Mission régionale d'autorité environnementale

**Avis sur le projet  
de construction et d'exploitation d'un parc éolien  
par la SARL « Parc éolien de Maison Dieu »  
sur le territoire de la commune de Coole (51)**

n°MRAe 2019APGE39

Nom du pétitionnaire	SARL Parc éolien de Maison Dieu
Commune	Coole (51 320)
Département	MARNE (51)
Objet de la demande	Demande d'autorisation d'exploiter un parc éolien constitué de 18 aérogénérateurs et 6 postes de livraison électriques
Date de saisine de l'Autorité Environnementale	13/03/19

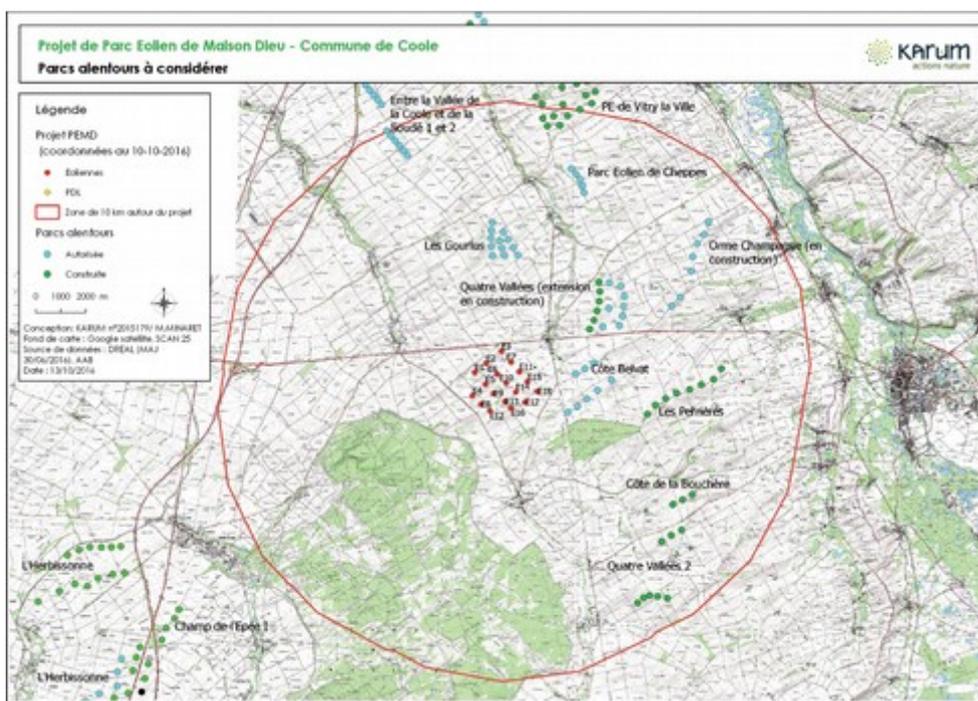
Compte tenu de la densité importante de parcs éoliens situés aux environs du projet (cf. carte suivante pour l'environnement proche et carte des impacts cumulés pour le rayon des 20 km), l'exploitation des données des suivis environnementaux de ces derniers en fonctionnement aurait probablement permis d'affiner les constats réalisés dans le cadre des investigations de terrain.

Pour autant, l'Ae estime regrettable au regard de la localisation du projet, qu'il n'y ait pas eu une exploitation des données liées aux suivis environnementaux des parcs éoliens recensés à proximité.

***L'Autorité environnementale recommande par conséquent à l'exploitant de préciser et de vérifier la cohérence de l'étude d'impact avec les résultats obtenus lors des suivis environnementaux des parcs existants en fonctionnement.***
